Crna Gora
Ministarstvo prostornog planiranja,
urbanizma i državne imovine

PITANJA I ODGOVORI

**KONKURS ZA IDEJNO ARHITEKTONSKO RJEŠENJE
BAZNE STANICE ZA POTREBE SKI CENTRA „HAJLA I ŠTEDIM“**

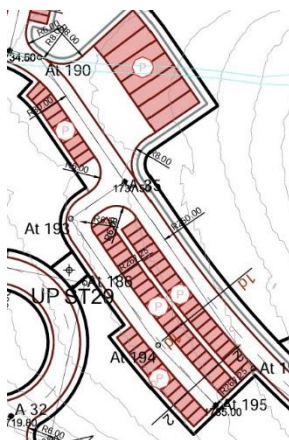
Da li postoji određeni broj za podzemni parking?

Da li neki ili svi od 200 automobila potrebnih u programu mogu biti obezbijedjeni na parking prostorima za automobile i autobuse prikazanim na prilogu, izvan granica parcele?

Odnos podzemnih i nadzemnih parking mjesta definiše se projektantskim rješenjem. Vidjeti odgovor na pitanje br. 16.

Konkursnim zadatkom propisan je minimalan broj od 200 parking mjesta koji se mora ostvariti predloženim rješenjem. Autorima je data mogućnost da uzmu u obzir i parking mjesta predviđena planskim dokumentom van Zone A, što se odnosi na dva najbliža pojasa uz samu parcelu na sjevero-zapadu, i to cjelina od 55 parking mjesta, i cjelina iznad od 10 parking mjesta za automobile i 7 parking mjesta za autobuse, ukupno 65 parking mjesta za automobile i 7 parking mjesta za autobuse van zone A. U tom slučaju, u zoni A je potrebno obezbijediti minimum 135 parking mjesta za automobile u garaži i/ili na terenu. Parking mjesta predviđena planskim dokumentom van Zone A nije moguće premještati, već samo uzeti u obzir prilikom obračuna ukupnog broja parking mjesta u skladu sa gore navedenim. U prilogu je Izvod iz planskog dokumenta sa prikazom parking mjesta.

Grafički prilog Izvod iz planskog dokumenta – Saobraćaj, koji se nalazi na novom linku u okviru konkursne dokumentacije na sajtu: <https://www.architecturalcompetitions.me/me>
